# 改善箇所説明図

## 基準不適合発生箇所

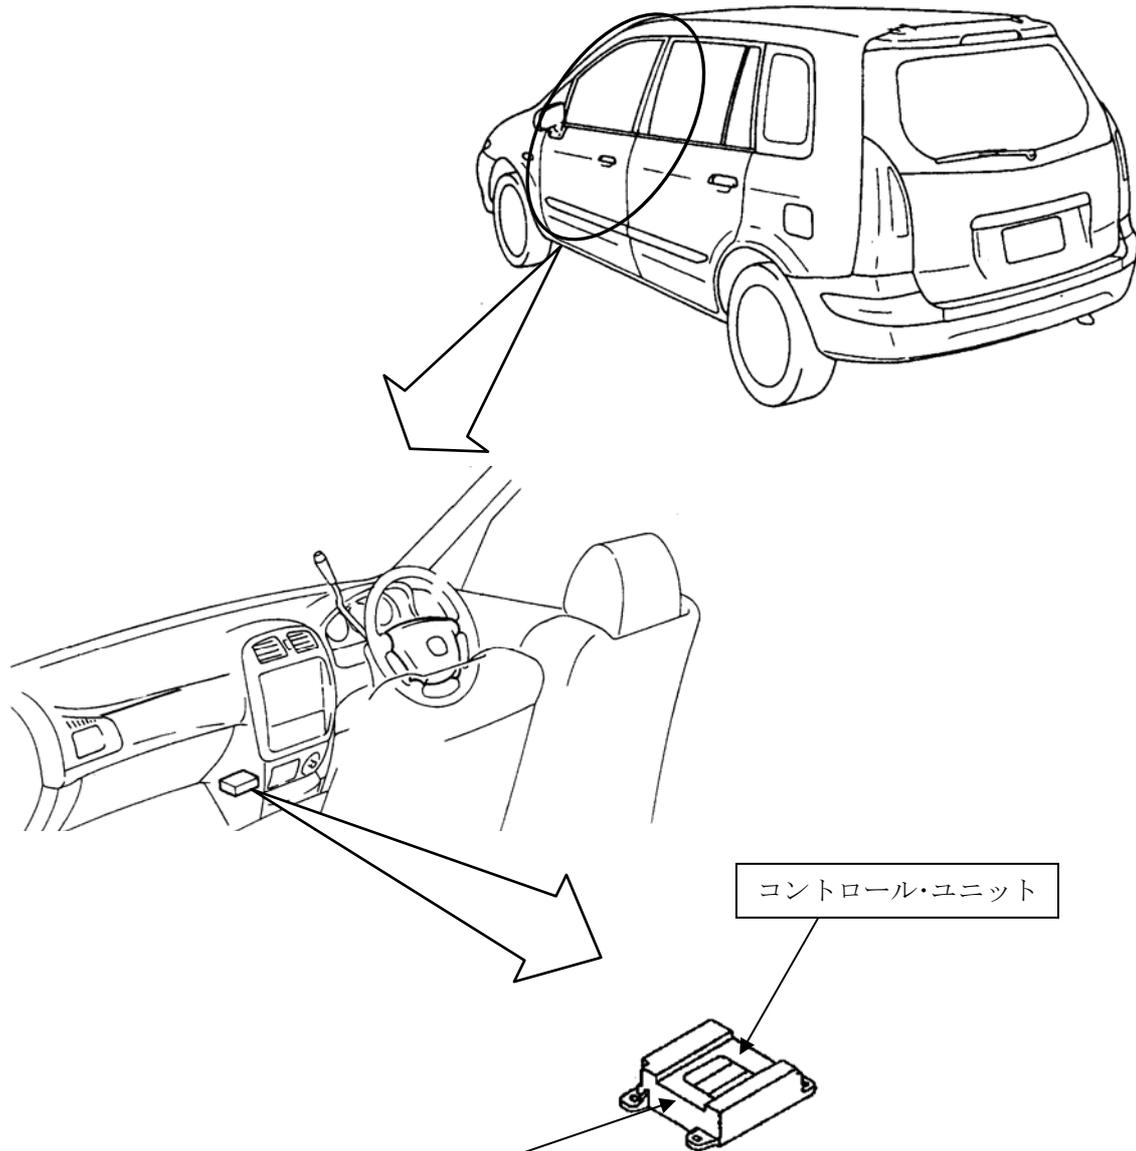
エアバッグの作動を制御するコントロール・ユニットに内蔵されたCPUの樹脂部において、製造過程で異物が混入したこと及び不適切な成形材料を使用したため、混入した異物により成形材料が変質し、配線に亀裂が入るものがある。そのため、そのまま使用を続けると、CPU内部の配線が断線し、最悪の場合、突然エアバッグが展開するおそれがある。

全車両、当該コントロール・ユニットを良品と交換する。

識別：室内フューズボックスの蓋の裏に白色ペイントを塗付する。
